DODATEK č. 2

mlouvy o dílo ze dne 02.09.2024 na zhotovení díla

„Úprava a prodloužení stávající místní komunikace v obci Malšovice“

PROTOKOL č. 7914/KZ/2/2024 o kontrole hutnění

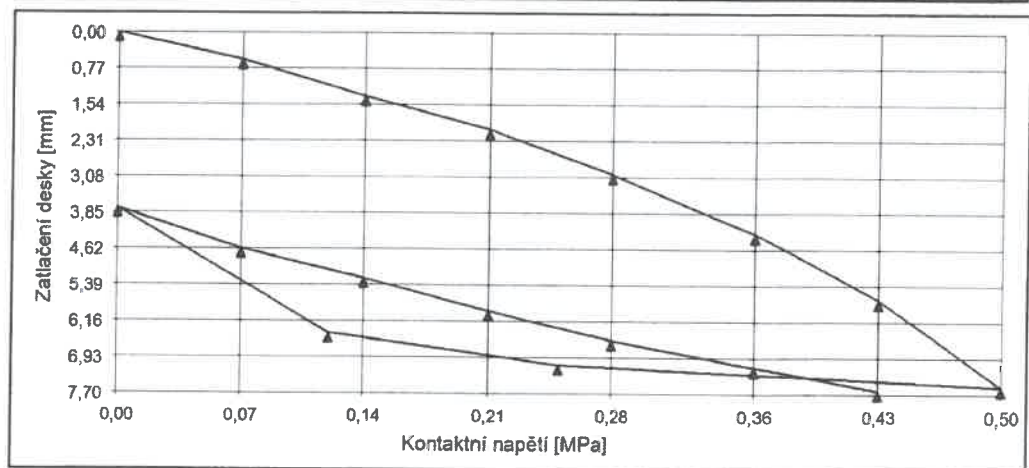
první zatěžovací cyklus $E_{def,1}$ [MPa]	15,8
druhý zatěžovací cyklus $E_{def,2}$ [MPa]	25,3
poměr $E_{def,2} / E_{def,1}$	1,60

Dne 11.10.2024 byla provedena za účasti p. Horáka z HORTECH s.r.o prohlídka zemní pláně příjezdové komunikace na SO 101 komunikace stavby „Úprava a prodloužení stávající místní komunikace v obci Malšovice“. Na zemní pláni ve staničení 0,110 km v ose komunikace byla po skryvce ornice a hutnění provedena dne 8.10.2024 statická zatěžovací zkouška viz protokol č.7914/KZ/2/2024 akreditované laboratoře L 1737. Zjištěný $E_{def2} = 25,3$ a $E_{def2}/E_{def1} = 1,6$. Maximální zatlačení desky v druhém zatěžovacím cyklu bylo 7,62 mm.

Zemní pláň je zde tvořena tuhými vlhkými hlínami s nízkou plasticitou místy s příměsí úlomků cihel. Tyto zeminy jsou pro aktivní zónu komunikace dle ČSN 73 6133 nevhodné. Aktivní zónu je vhodné provést vrstvou betonového recyklátu frakce 0/63 ve vrstvě 0,2 m a vrstvou ŠD frakce 0/63 tl. 0,3 m. Na prvních cca 20 m úseku upravené aktivní zóny bude provedena statická zatěžovací zkouška pro ověření účinnosti navržené sanace. Požadovaný modul deformace E_{def2} je 45 MPa a poměr $E_{def2}/E_{def1} \leq 2,6$.

1) Smluvní strany se na základě doporučení autorizovaného geotechnika Ing. Tomáše Floriána (příloha dodatku) dohodly na změně rozsahu prací, kdy aktivní zóna bude nahrazena vrstvou drceného kameniva (stěrkodrtě) frakce 0/63 o tloušťce 0,5 m. Následně bude na prvních cca 20 m úseku upravené aktivní zóny provedena další zatěžovací zkouška pro ověření účinnosti navržené sanace.
